GEMEINSAME EXPERTENTAGUNG FÜR DIE DEM  
ÜBEREINKOMMEN ÜBER DIE INTERNATIONALE BEFÖRDERUNG  
VON GEFÄHRLICHEN GÜTERN AUF BINNENWASSERSTRASSEN  
BEIGEFÜGTE VERORDNUNG (ADN)  
(SICHERHEITSAUSSCHUSS)  
(32. Tagung, Genf, 22. bis 26. Januar 2018)  
Punkt 5 b) zur vorläufigen Tagesordnung  
**Vorschläge für Änderungen der dem ADN beigefügten Verordnung:  
Weitere Änderungsvorschläge**

## **Vorschlag für die Implementierung des modifizierten Explosionsschutzkonzeptes auf Binnenschiffen**

**Vorgelegt von der Zentralkommission für die Rheinschifffahrt  
(ZKR)\*,\*\***

## Zoneneinteilung bei Tankschiffen

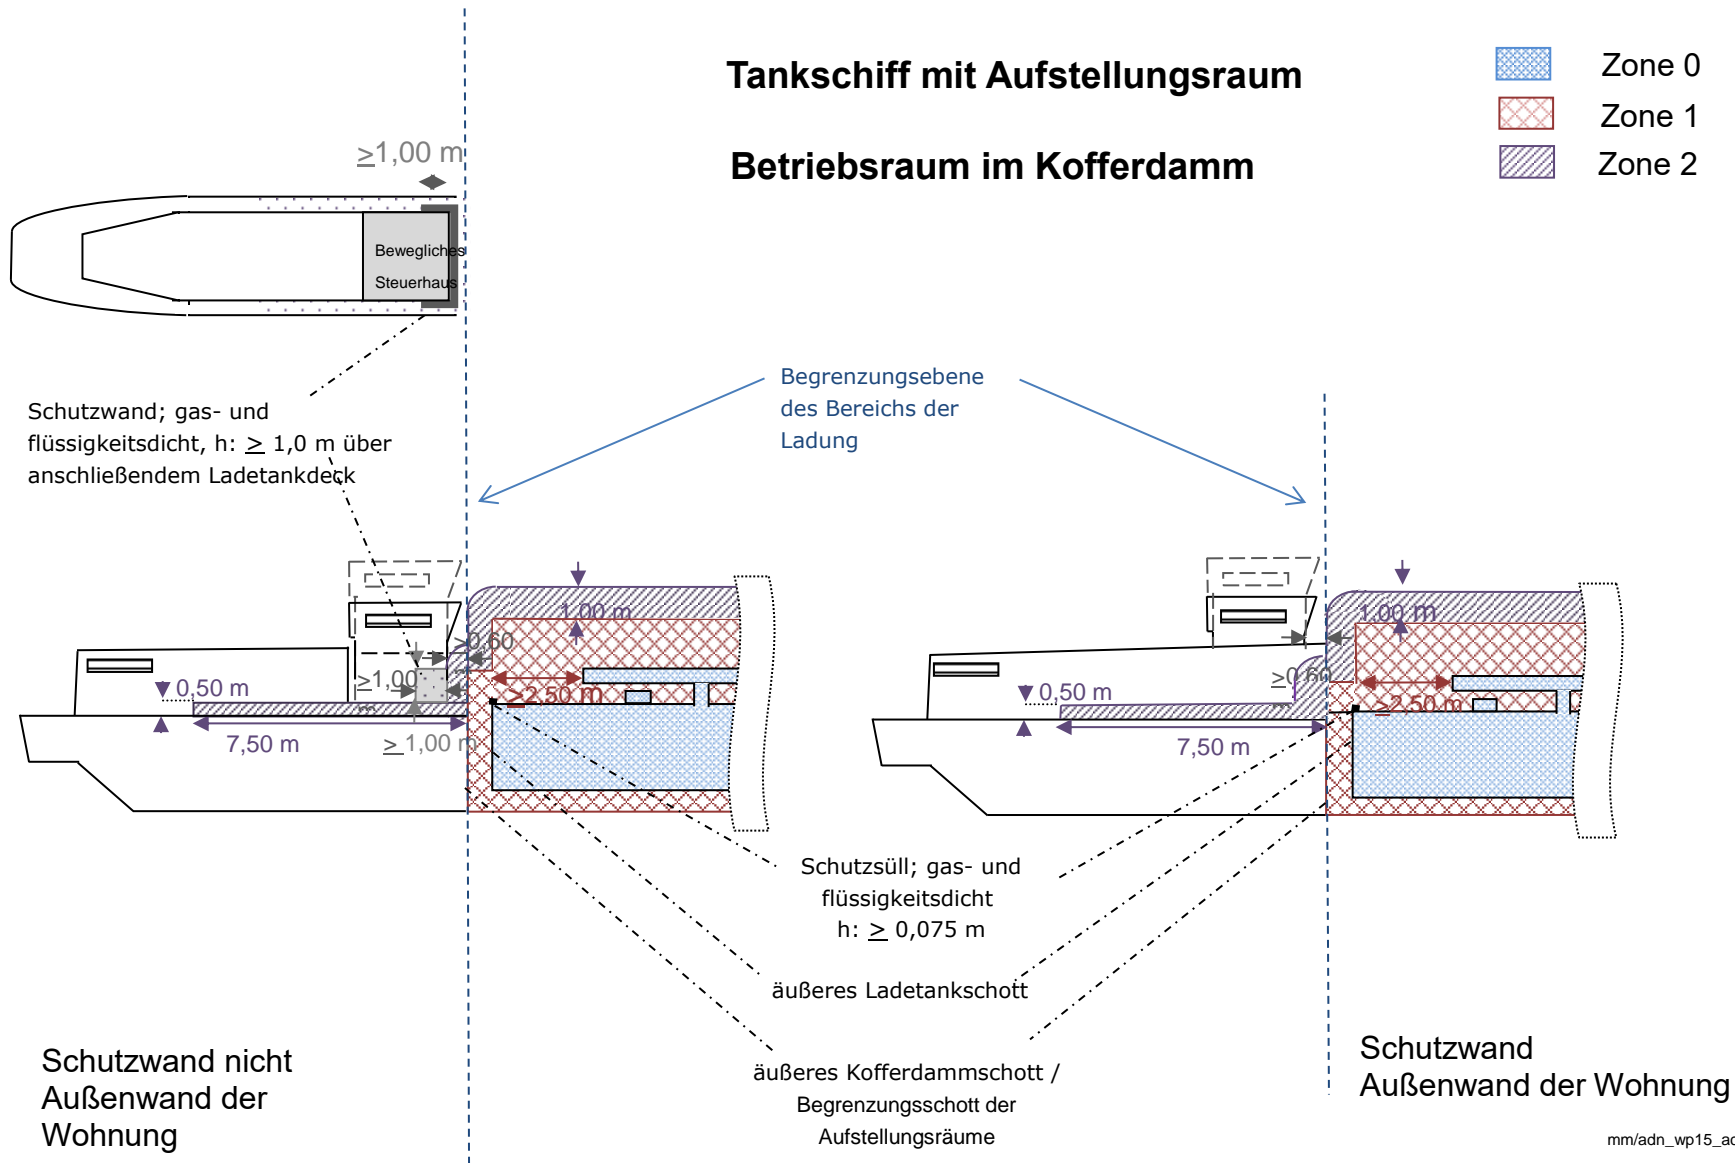
„**Zoneneinteilung:** Diese Zoneneinteilung (siehe Skizze) gilt für Binnentankschiffe, deren Schiffsstoffliste nach Absatz 1.16.1.2.5 Stoffe enthält, für die nach Unterabschnitt 3.2.3.2 Tabelle C Spalte (17) Explosionsschutz gefordert wird.

Ist das Schiff mit Aufstellungsräumen gebaut, oder der Kofferdamm/ein Teile des Kofferdammes als Betriebsraum eingerichtet, beträgt diese daran anschließende Höhe (nach vorne und nach hinten) bis zur „Begrenzungsebene des Bereichs der Ladung“ 1,00 m über Deck (siehe Zeichnung),
